Keuringsverslag van een elektrische laagspanning- en zeer lage spanningsinstallatie

NIET CONFORM

Straatnaam Brakelsesteenweg
Huisnummer 278
Busnummer
Postcode 9400
Gemeente NINOVE
Land België

Controlebezoek van een huishoudelijke installatie volgens (KB 08/09/2019) - AREI Boek 1- 6.5. en 4.2.4.3.

Afbeelding schakel- en verdeelbord:

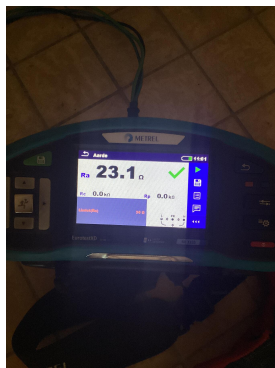
- 15.06 De deur en/of afschermplaat van het schakelbord dient (terug)geplaatst te worden. Aanraking van onder spanning staande delen mogelijk. (Boek 1 Afdeling 5.1.4. en 5.3.5.1.A. en 4.2.2.3.)

- 15.11 Niet gebruikte invoeringen van het verdeelbord zijn niet correct of onvoldoende afgedicht. (Boek 1 Afdeling 5.1.4. en 4.2.2.3.)
- 15.14 De nominale spanning dient duidelijk vermeld te worden op een oordeelkundig gekozen plaats. (Boek 1 Onderafdeling 3.1.3.3.)

- 16.01 De differentieelschakelaar aan het begin van de huishoudelijke installatie is niet verzegelbaar. (Boek 1 Onderafdeling 4.2.4.3.)
- 17.01 De smeltzekeringhouders of houders van kleine vermogensschakelaars met pennen met een sectie kleiner dan 10mm² zijn niet voorzien van kalibreerelementen. (Boek 1 Onderafdeling 5.3.5.5.A.)
